茨城県那珂郡東海村村松4番地49
核燃料サイクル開発機構
理事長 都甲泰正

核燃料物質加工事業変更許可申請書の一部補正について

平成13年8月10日付け13サイクル機構(人形)119（平成14年1月9日付け13サイクル機構(人形)236で一部補正）をもって申請した核燃料サイクル開発機構人形崎環境技術センターの核燃料物質加工事業変更許可申請書を、別紙のとおり一部補正いたします。

② 点検における実効線量

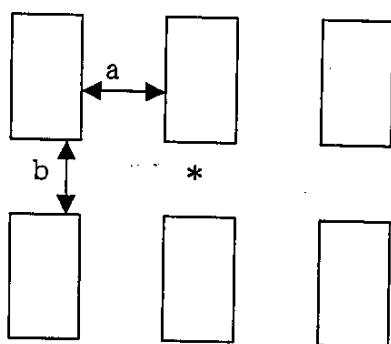
添3-8	上から 4行目	② 点検における実効線量	② 点検における実効線量 《別添-3に示す。》

UF_6 シリンドの点検の作業による放射線業務従事者の作業時間、作業頻度等を考慮した実効線量の評価値は、次表に示すように、 $5.83\text{mSv}/\text{年}$ となる。

点検作業位置（評価点）は、下図に示すように6本のシリンドの中心とした。
なお、a、bの長さは下表に示すとおりである。

作業場所	a	b
A	47cm	67cm
B	30cm	78cm
C	37cm	77cm

□ 保安管理組織

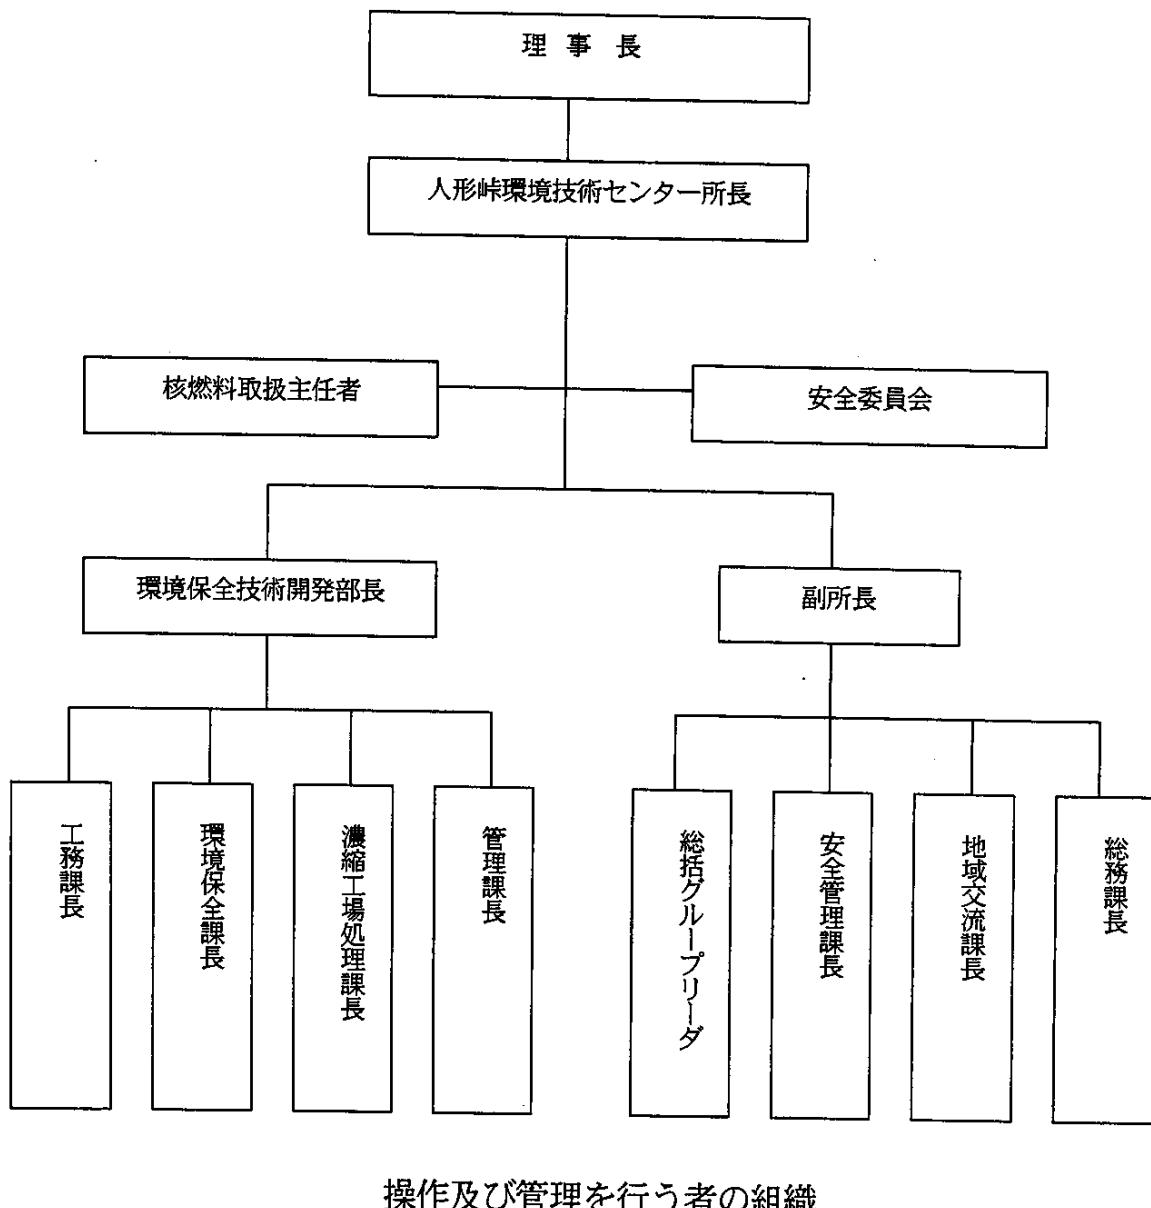
頁	行	補正前	補正後
添4-5	上から 4行目	□ 保安管理組織	□ 保安管理組織 《別添-4に示す。》
添4-8	上から 4行目	(4) 管理区域の放射線管理	(4) 管理区域の放射線管理 《別添-5に示す。》
添4-17	上から 1行目	c. 排気口出口における最大放射性物質濃度	c. 排気筒出口における最大放射性物質濃度
	上から 2行目	排気口出口における最大放射性物質濃度の算定は、次式による。	排気筒出口における最大放射性物質濃度の算定は、次式による。

核燃料物質の加工の事業に関する保安を確保するために、次の図に示す操作及び管理を行う者の組織を置く。
